改善箇所説明図

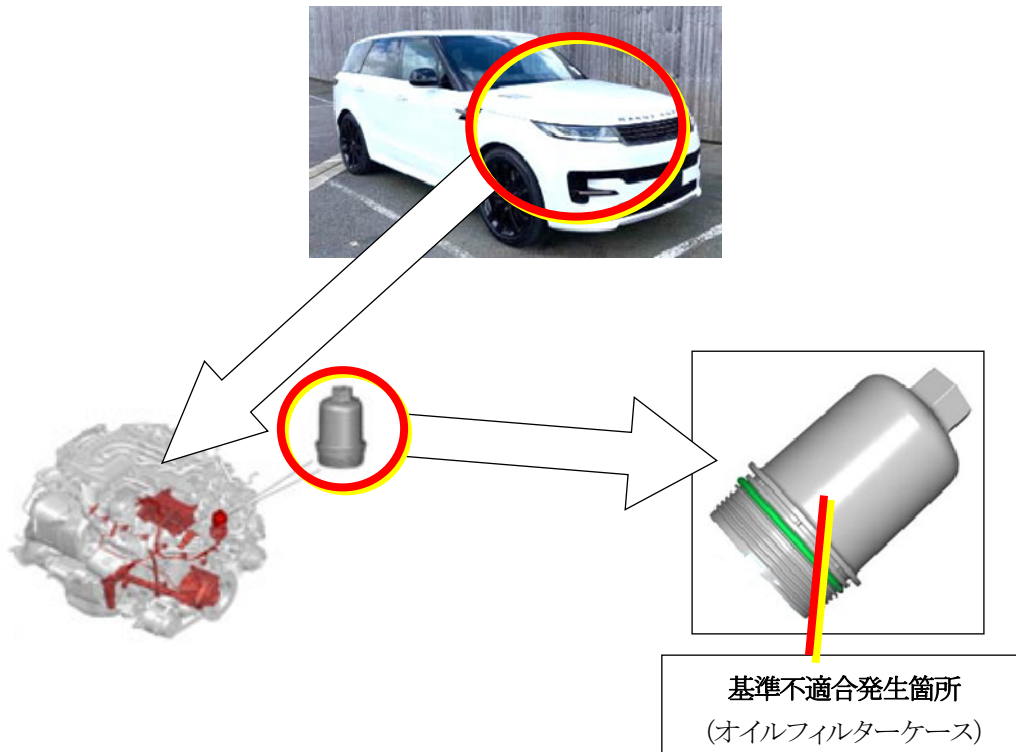
基準不適合発生箇所

交換用修理部品として輸入した原動機において、仕様と異なる材質のオイルフィルターケースが装着されているものがある。そのため、潤滑油の内部圧力に耐えられずにケースが破損し、飛散したオイルが排気管に付着すると、最悪の場合、火災となる恐れがある。

改善の内容

全車両、原動機のシリアル番号を確認し、該当する原動機が搭載されている場合は、当該オイルフィルターケースを良品に交換する。

識別：助手席ドアのボディ側下部、ドアヒンジボルトに黒ペイントを塗布する。
